改善箇所説明図

基準不適合状態にあると認める構造、装置又は性能の状況及びその原因

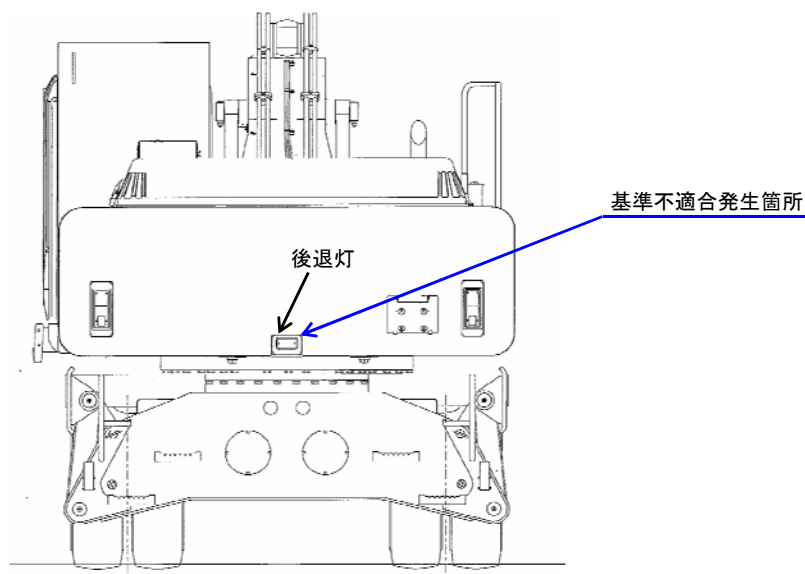
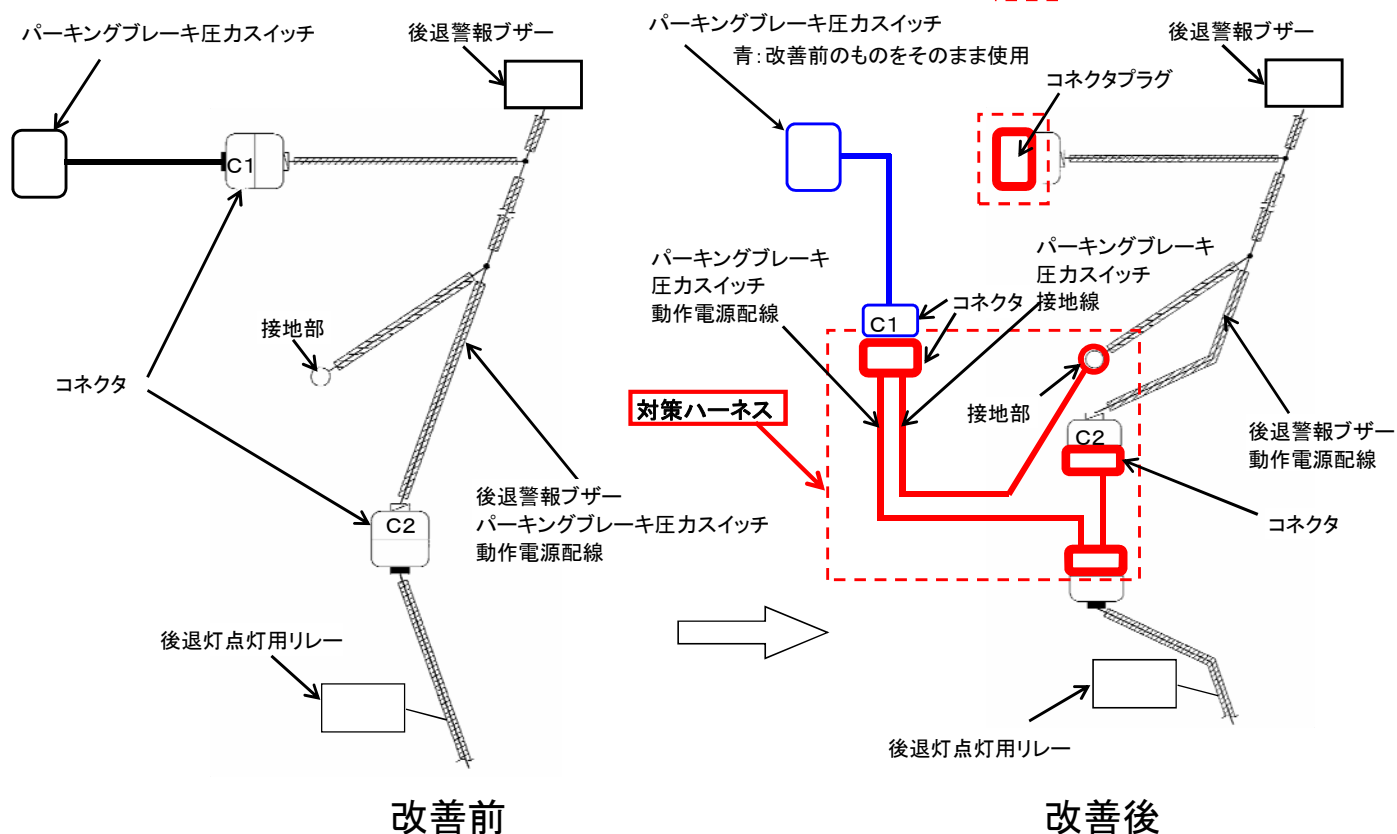
後退警報ブザーの電気配線において、後退警報ブザーとパーキングブレーキ圧力スイッチの動作電源が同じハーネス内で束ねられているため、後退警報ブザーの鳴動時に発生する電気ノイズの影響によりパーキングブレーキ圧力スイッチが誤作動し、パーキングブレーキ圧力スイッチの誤作動の影響により後退灯点灯用リレーが誤作動し、後退灯が点滅するおそれがある。

全車両、パーキングブレーキ圧カススイッチ動作電源配線を後退警報ブザーのハーネスから分離させるとともに、パーキングブレーキ圧カススイッチ接地線の配索を変更するための対策ハーネスを追加する。

注:  は追加部品を示す。
